Rapport de contrôle d'installations électriques à basse et à très basse tension

RÉF. 147/2024/84521/D01:1

DATE DU CONTRÔLE 12/11/2024 (15:00 - 15:45) AGENT VISITEUR
ADRESSE DU CONTRÔLE Rue des Pensées 3 - 7522 Marquain TYPE DE CONTRÔLE Visite de contrôle vente ancienne installation (8.4.2)

Croquis de position élémentaire et descriptif sommaire des tableaux

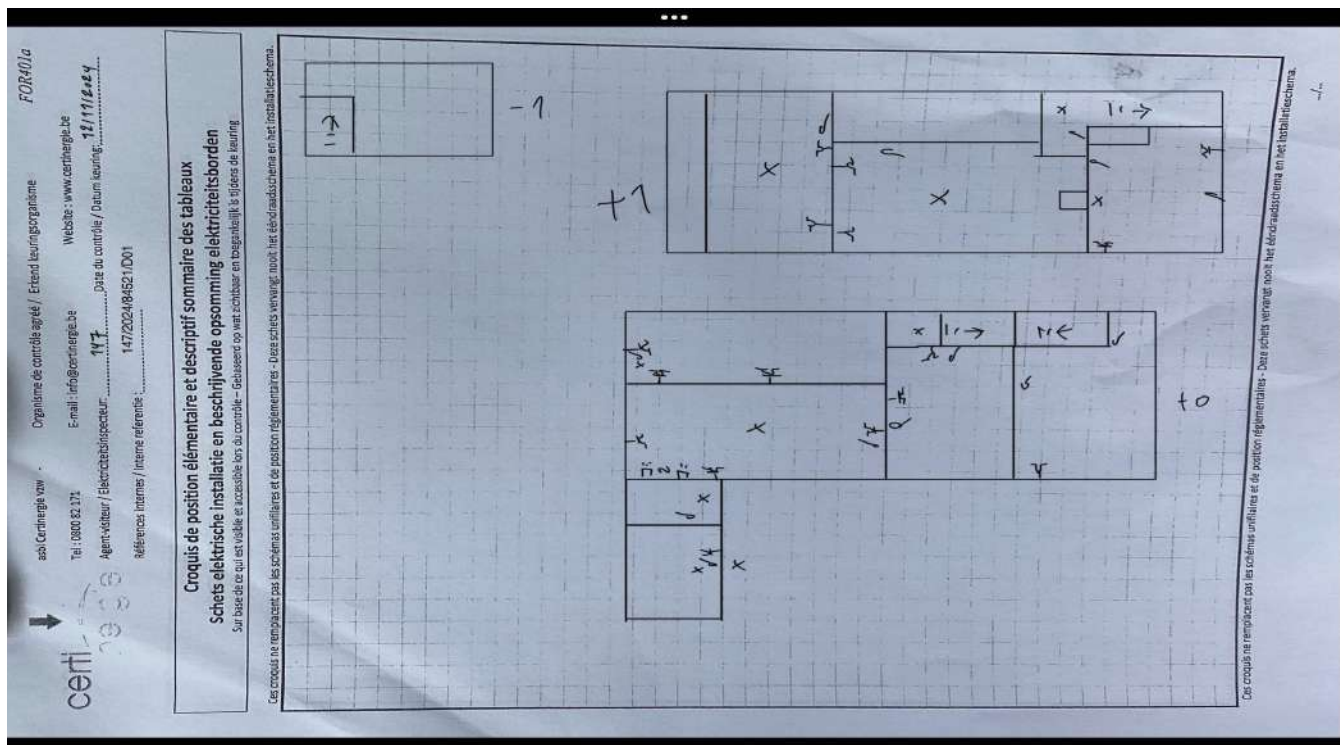
sur base de ce qui est visible et accessible lors du contrôle
 Note : ces croquis ne remplacent pas les schémas unifilaires et de position réglementaires
